ул. М. Анджеева, 9

7-12.12.12- AP2					Экспериментальный многофункциональный комплекс «Минск-Мир» Проект застройки 12-я очередь строительства. Жилой дом №12.12 по г/п.			
Изм.	Кол-ч	Лист	№ док.	Подпись	Дата	Стадия	Лист	Листов
Г.АП	Волков	26	09.21		09.21	Жилой дом №12.12 по г/п.	С	14
Утвердил	Гардина		09.21		09.21			
Проверил	Козловская		09.21		09.21			
Разработал	Максимов		09.21		09.21			
Н.контр.	Волков		09.21		09.21			
Цветовое решение фасада 1-20						ИООО "Дана Астра"

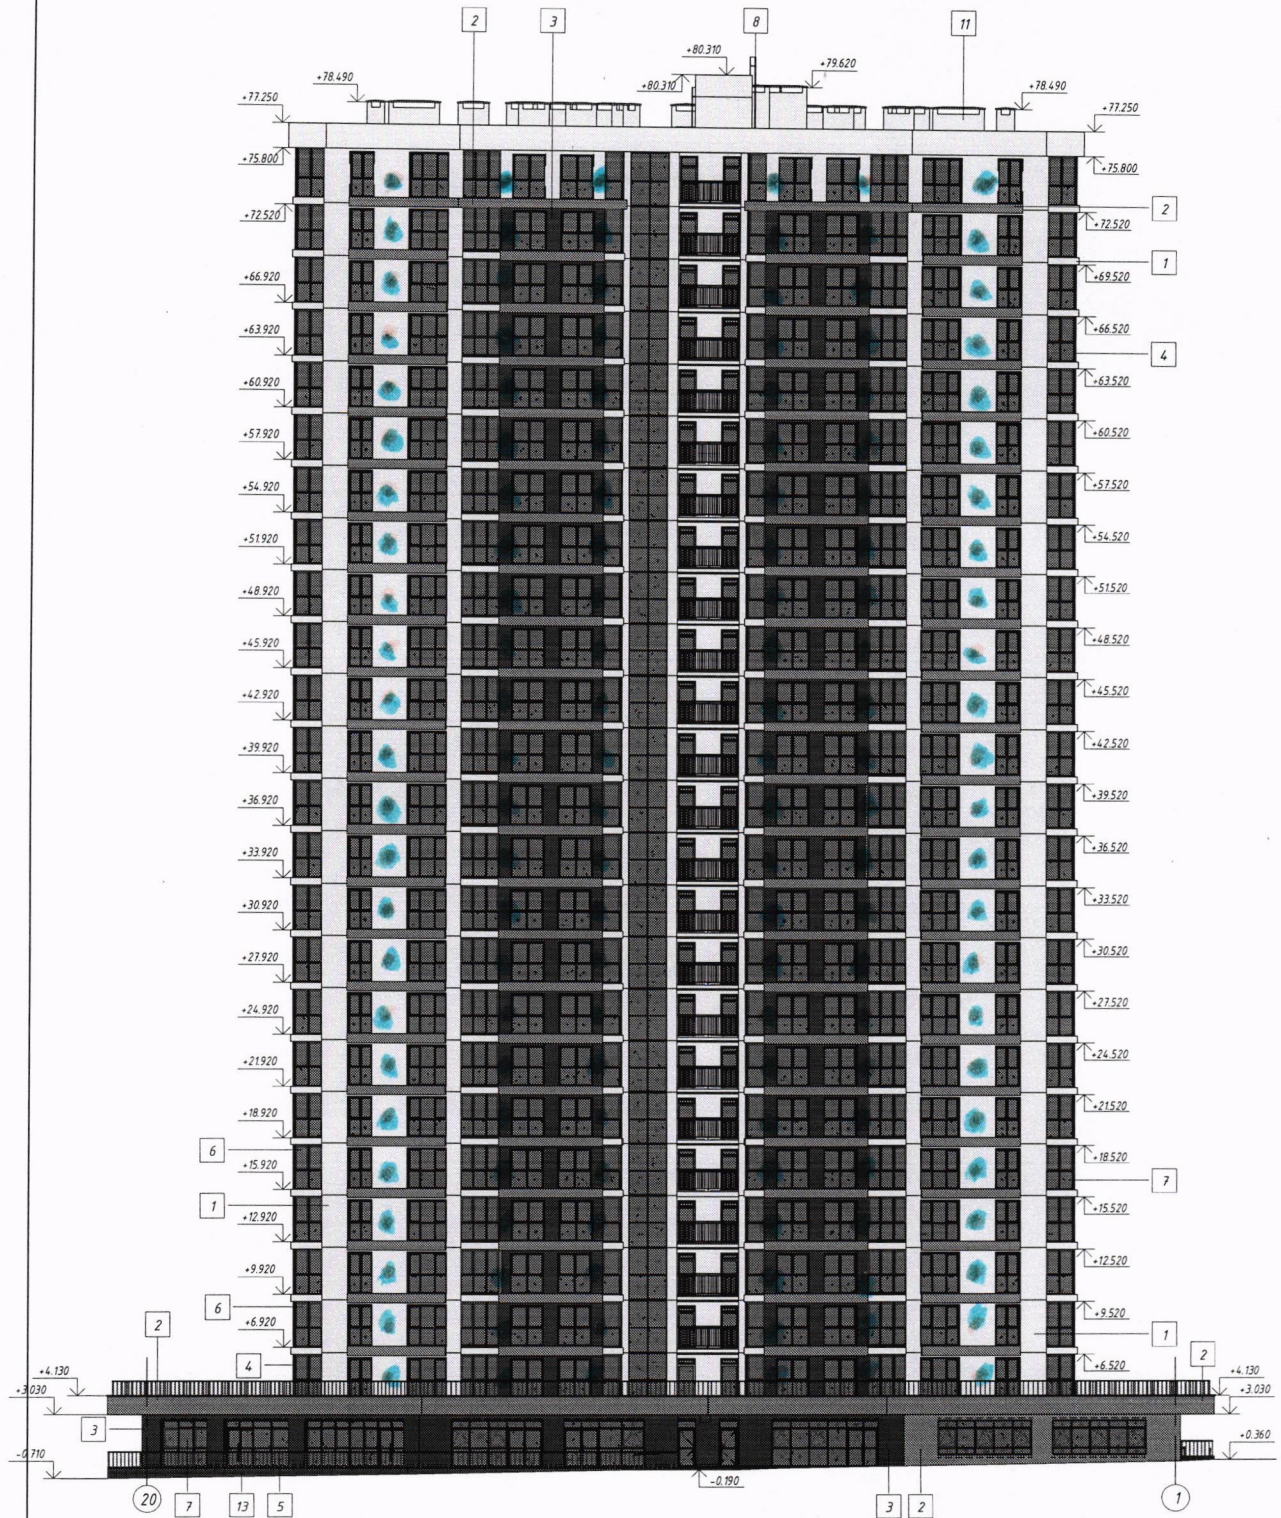
Согласовано: **Водоотведение конденсата наружного блока кондиционера выполнять через систему канализации квартиры. Установка декоративного короба (Экрана) для наружного блока кондиционера должна соответствовать цвету фасада здания. Установка спутниковых антенн предусмотрена на кровле.**
